VERBALE DI RIUNIONE

19.06.2025

Oggetto: D.Lgs.152/06 e ss.mm.ii. art. 27 bis Valutazione d'Impatto Ambientale "Impianto fotovoltaico denominato "Verrone", della potenza nominale di 9,2 MWp in località la Torretta", localizzato nel Comune di Verrone (BI); Proponente: "GPJ I-6" S.r.l., Trasmissione contributo tecnico-scientifico.

**Progetto: Impianto fotovoltaico denominato "Verrone", della potenza nominale di 9,2 MWp
in località la Torretta**

Figura 2. Layout di progetto (estratto da "Layout Generale Elettrico", 11/2024)

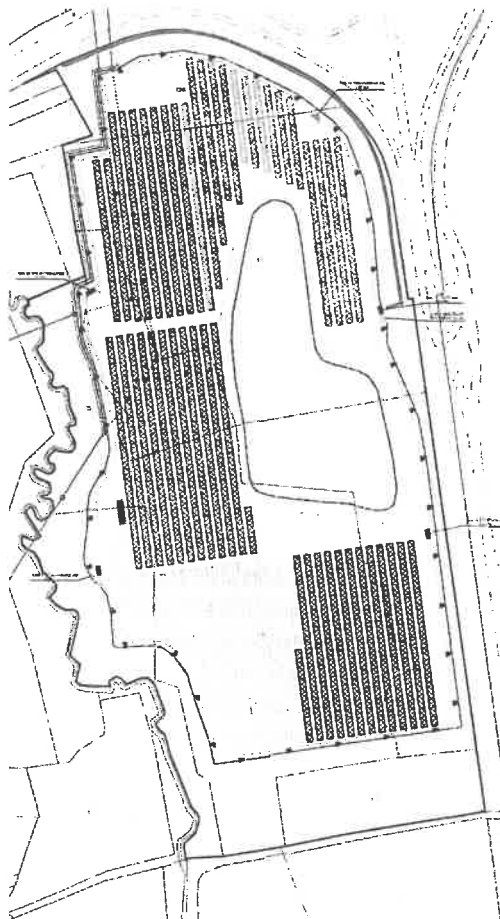
Lo "Studio di Impatto Ambientale" propone un'analisi relativa alle emissioni di gas serra, di termini di riduzioni di combustibile fossile, si stima un risparmio di oltre 2900 TEP (Tonnellate Equivalenti di Petrolio) all'anno, che sale a oltre 87000 TEP nella vita utile dell'impianto. Viene quantificata una riduzione annuale di circa 7029,3 tonnellate di CO₂ e nell'intera vita utile dell'impianto (stimata in 30 anni), si prevede di evitare l'emissione di oltre 210.000 tonnellate di CO₂. Al fine di contribuire a implementare il processo orientato alla sostenibilità e per gestire la variabilità nonché gli sbilanciamenti della rete elettrica, si richiede quanto segue:

1. Valutare l'adozione di sistemi di accumulo per l'impianto fotovoltaico o fornire dettagli sul sistema di accumulo previsto, nell'ottica di migliorare le prestazioni ambientali complessive del progetto.

In considerazione delle specie faunistiche censite e dei relativi habitat, nonché dell'estensione dell'area coinvolta da interventi di trasformazione (circa 18 ha), si richiede quanto segue:

2. Presentare una cartografia degli habitat del sito di progetto (comprese le aree boscate esistenti), ricorrendo al terzo livello della classificazione EUNIS e sfruttando la prossima stagione vegetativa favorevole (estate/autunno). Gli ambienti presenti dovranno essere caratterizzati dal punto di vista floristico, evidenziando la presenza di eventuali specie di interesse conservazionistico.
3. Specificare su apposita cartografia le aree dove sono state censite, in sede di precedenti sopralluoghi, le specie faunistiche rilevate, con particolare riferimento a quelle classificate negli Allegati della Direttiva Habitat e Direttiva Uccelli.
